改善箇所説明図

改善の内容

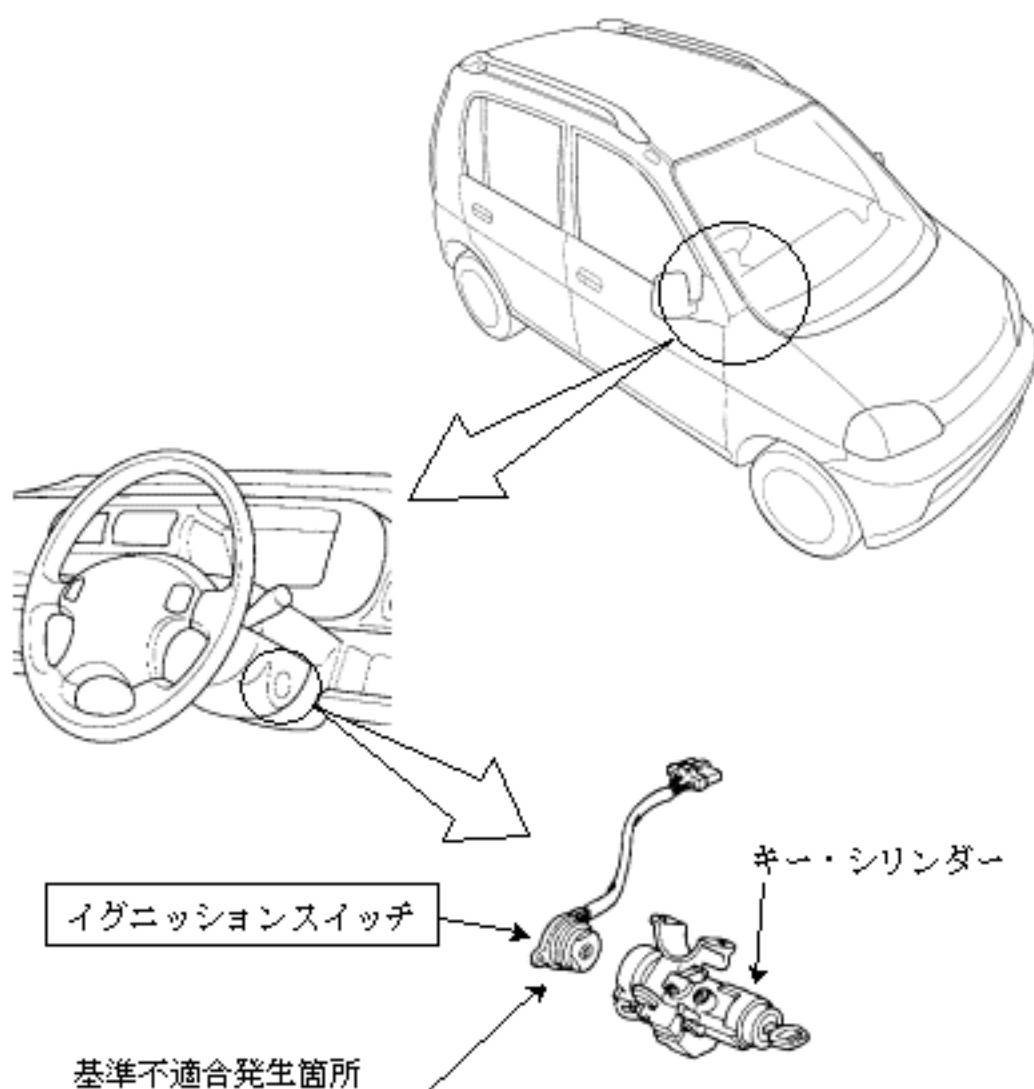
原動機の始動装置において、イグニッションスイッチの接点部に流れる電流値が大きいため、主電源を入れる瞬間に大きなアーク放電が生じ、始動操作の繰り返しにより接点が過度に摩耗して接触圧力が低下するため、走行時の振動等で接点が動き、炭化物に乗り上げ導通不良となることがあり、最悪の場合、突然原動機が停止するおそれがある。

なお、始動操作で、接点が摺動し炭化物を除去するため、再始動は可能である。

全車両、イグニッションスイッチを対策品と交換する。

（対策品の供給に時間を要することから、当面の暫定措置として、全ての使用者に不具合内容を通知し、順次、当該イグニッションスイッチを対策品と交換する。）

識別：運転席側フロントドアチェッカの上側取付ボルトに黄色ペイントを塗布する。
